GMINA SANDOMIERZ  
RZP.271.1.2.2019.JPA  
27-600 Sandomierz, Plac Poniatowskiego 3  
NIP 864-17-51-939, Regon 830409927

Dot. postępowania prowadzonego w trybie przetargu nieograniczonego, na zadanie inwestycyjne pn.: „Budowa budynku handlowego dla kupców na Placu 3 Maja”, realizowanego w ramach Umowy nr RPSW.06.05.00-26-0008/16-00 o dofinansowanie Projektu RPSW.06.05.00-26-0008/16 pn. „Rewitalizacja Sandomierza – miasta dziedzictwa kulturowego i rozwoju” współfinansowanego z Europejskiego Funduszu Rozwoju Regionalnego w ramach Działania 6.5 „Rewitalizacja obszarów miejskich i wiejskich” Osi VI „Rozwój miast” Regionalnego Programu Operacyjnego Województwa Świętokrzyskiego na lata 2014-2020.

***Treść zapytań i wyjaśnień oraz zmiany zapisów treści specyfikacji istotnych warunków zamówienia***

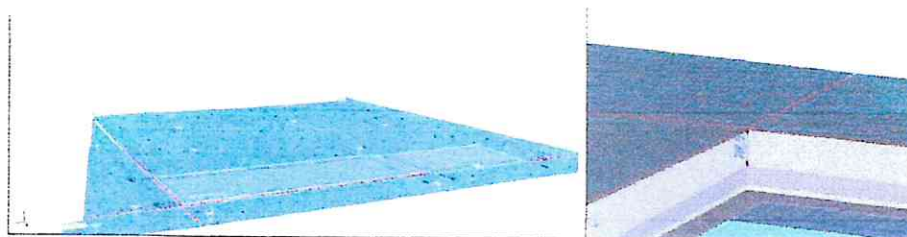
„Przyjęta przez projektanta rzędna posadowienia posadzki parteru p.p.p= $\pm 0.00$ =198.00 wg. rysunku pod tytułem: "Plan zagospodarowania terenu", stadium: "Projekt budowlany - rysunek zamienny" data: "07.2018" wyklucza możliwość posadowienia ław fundamentowych poniżej przyjętej w projekcie konstrukcyjnym głębokości przemarzania str. nr 2 opis konstrukcji

"Uwagi dotyczące wykonawstwa i zabezpieczenia konstrukcji:

\* ze względu na umowną głębokość przemarzania gruntu: 1,00 m p.p.t. (wg PN-81/B03020)

Rzeczywista rzędna p.p.t w narożu ławy na przecięcia osi 4-B wynosi 0.79 m”

- 1.1. Czy po stronie oferenta będzie leżeć wykonanie dokumentacji zamiennej.
- 1.2. Czy wycena ma się opierać na przyjętych w przedmiarze Inwestora wartościach ilościowych RMS, czy też ma uwzględniać ich wzrost ze względu na konieczność posadowienia budynku w sposób gwarantujący nie przekroczenie stanów granicznych nośności, użytkowości, oraz jego stateczności.

Ad 1.1 Wykonanie dokumentacji zamiennej nie jest wymagane.

Projektowany poziom posadowienia fundamentów wynosi -1,6m, rys. A4, A7, K1. Przyjmując poziom terenu w osi 4-B 197,70 m n.p.m., poziom posadowienia fundamentu jest 30cm poniżej umownego poziomu przemarzania fundamentów.

Ad 1.2 W przedmiarze robót branży budowlanej pozycje dotyczące ww. zagadnienia przyjęte są prawidłowo.

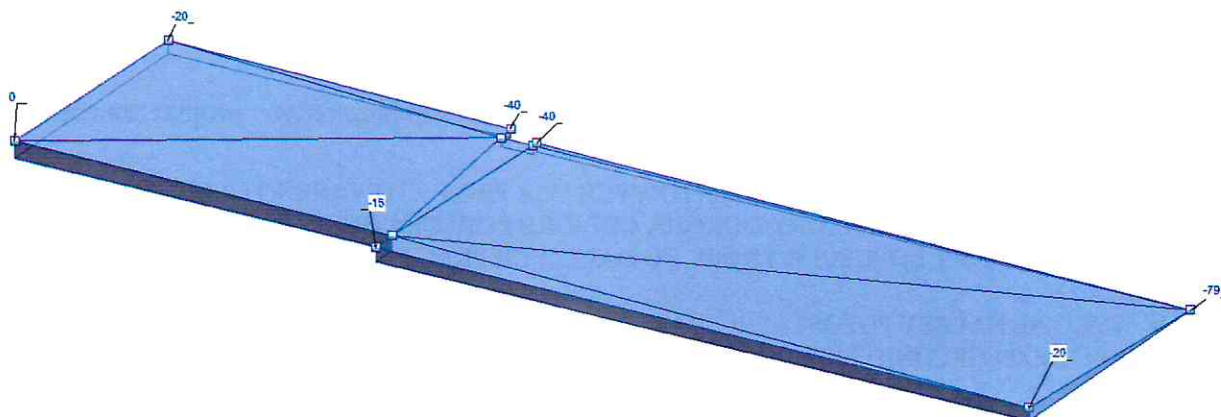
W związku z tym, że w projekcie nie uwzględniono spadków poprzecznych i podłużnych Placu 3 Maja występują rozbieżności 11% w objętości ziemi przeznaczonej do wywozu. W związku z tym proszę o odpowiedź na następujące pytania:

4.1.Czy oferent ma przyjąć wartości z przedmiaru czy realne?

Ad. 4.1. W przedmiarze robót branży budowlanej w poz. nr 2 powinno być 312,39m<sup>3</sup>.

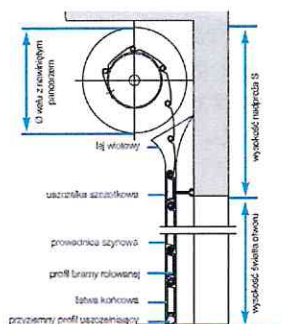
14.2.Czy wymiary krat w świetle przejścia uwzględniają wymiary zasobnika zawijaka ?

Ad. 14.2.

Wymiar otworu w świetle nie uwzględnia montażu zasobnika zawijaka. Montaż zawijaka jak na przedstawionym rysunku (naścienny).

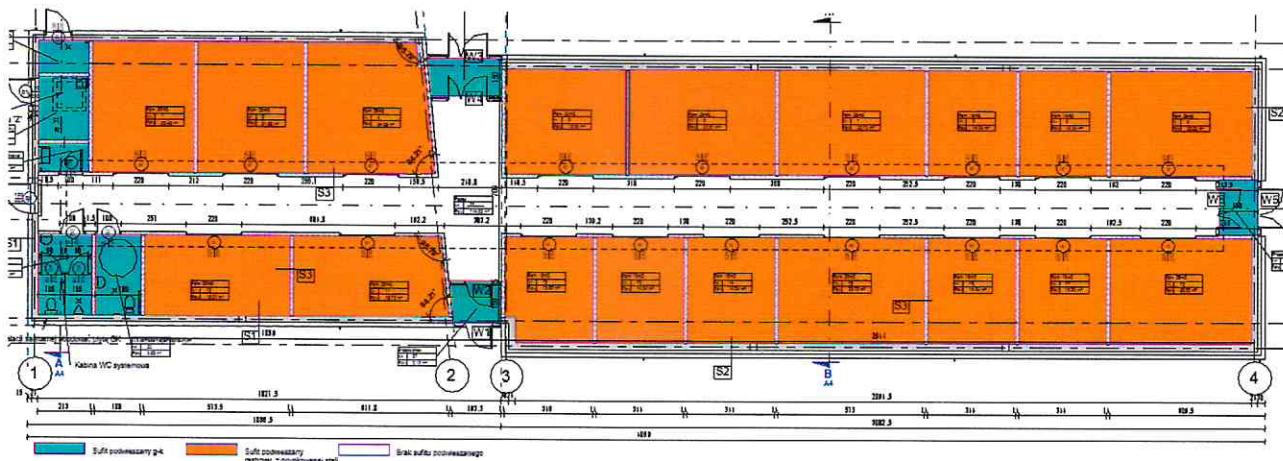
W dokumentacja projektowa nie pozwala stwierdzić, czy w korytarzu poprzecznym budynku ma występować sufit podwieszany. Jeżeli tak, rozbieżność obmiarów inwestorskich w stosunku do wyliczonych na podstawie projektu przekraczające 10%.

23.1. Czy sufit ma występować w korytarzu poprzecznym ?

Ad. 23.1. Oznaczenia sufitów jak w legendzie na rysunku poniżej.

W przedmiarze robót branży budowlanej w poz. nr 57 (Sufity podwieszane – kraty rastrowe ze stali ocynkowanej) powinno być: 339,24 m<sup>2</sup>.

W przedmiarze robót branży budowlanej w poz. nr 58 (Sufity podwieszane jednowarstwowe na ruszcie metalowym) powinno być: 32,97 m<sup>2</sup>.
